Nota DI- Expediente N°: 123.898/2025

Ref.: Proyectos Arquitectónicos a Implementarse en las siguientes Instituciones Educativas:

MEMORANDUM Nº: 091/2025

INFORME DE VERIFICACIÓN

Bloque de Aulas y Baño

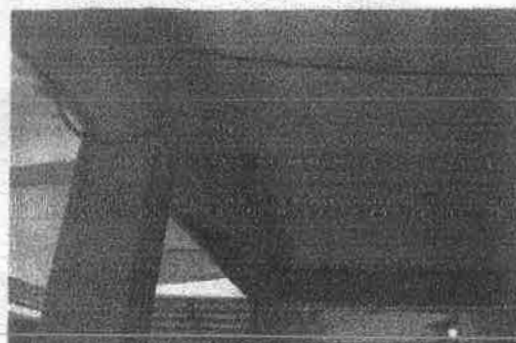
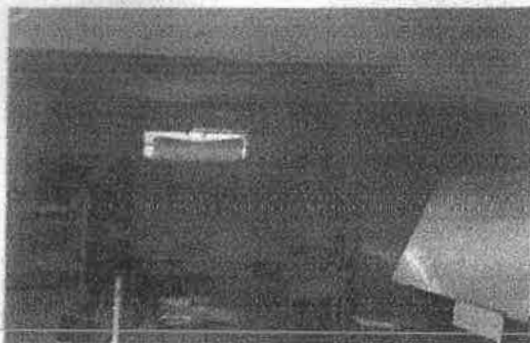
- El techo de losa de hormigón armado no posee aislación y sufre un importante deterioro a causa de la humedad, que ocasiona el desprendimiento del revoque interior

- La Instalación eléctrica se encuentra en muy malas condiciones, con cables y conexiones expuestas, lo cual representa un peligro para los niños.

- Se plantea la demolición del techo de hormigón armado en todo el bloque de aulas, incluyendo una submuración de cimientos y la colocación de una estructura de techo con chapas livianas.
- Reparación y protección integral de la instalación eléctrica, incluyendo disyuntores diferenciales de seguridad en los tableros eléctricos.
- Reparación integral de los baños (pisos, azulejos, instalaciones sanitarias, instalación de artefactos, etc)

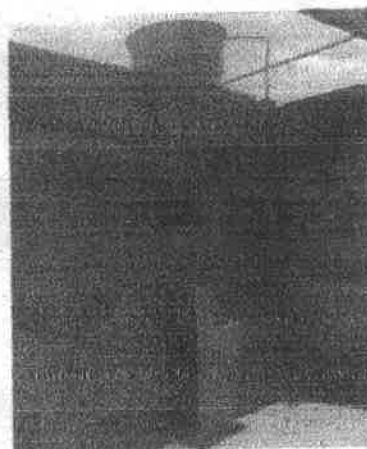
- En los pilares que sostienen la estructura hay grietas profundas que podrían ocasionar un eventual colapso y derrumbe de la estructura

1. Escuela Sagrada Familia N° 6162.

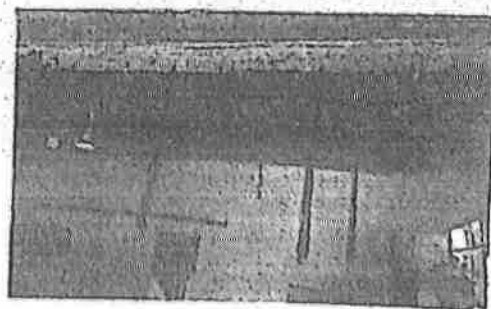
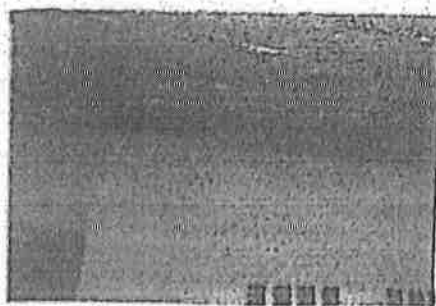
- El techo de losa de hormigón armado sufre un importante deterioro, lo que causa filtraciones de agua en días de lluvia
- Fueron colocadas vigas de hierro para refuerzo de la losa

- La instalación eléctrica se encuentran en muy malas condiciones, y representa un peligro para los niños.

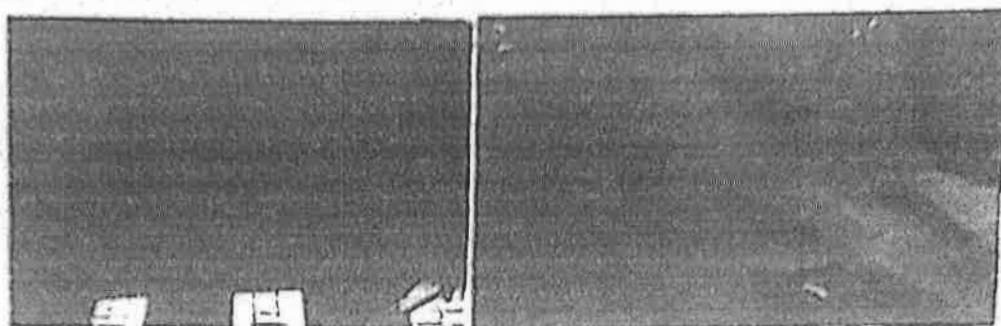
- La Instalación eléctrica se encuentran en muy malas condiciones, y representa un peligro para los alumnos y profesores

- La demolición total del revoque deteriorado, dejando la losa a la vista y aplicación de pintura
- La reparación total del sistema eléctrico con instalación de disyuntores diferenciales de seguridad

2. Escuela Santa Lucía**Bloque de Aulas y Baño**

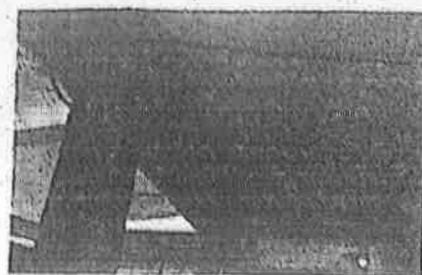
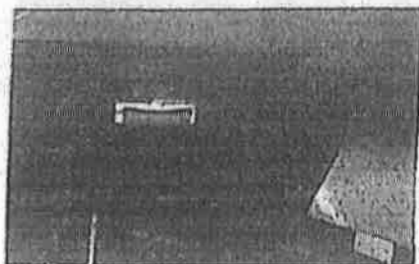
- El techo de losa de hormigón armado no posee aislación y sufre un importante deterioro a causa de la humedad, que ocasiona el desprendimiento del revoque interior

- La instalación eléctrica se encuentra en muy malas condiciones, con cables y conexiones expuestas, lo cual representa un peligro para los niños.

- Se plantea la demolición del techo de hormigón armado en todo el bloque de aulas, incluyendo una submuración de cimientos y la colocación de una estructura de techo con chapas livianas.
- Reparación y protección integral de la Instalación eléctrica, incluyendo disyuntores diferenciales de seguridad en los tableros eléctricos.
- Reparación Integral de los baños (pisos, azulejos, instalaciones sanitarias, instalación de artefactos, etc)
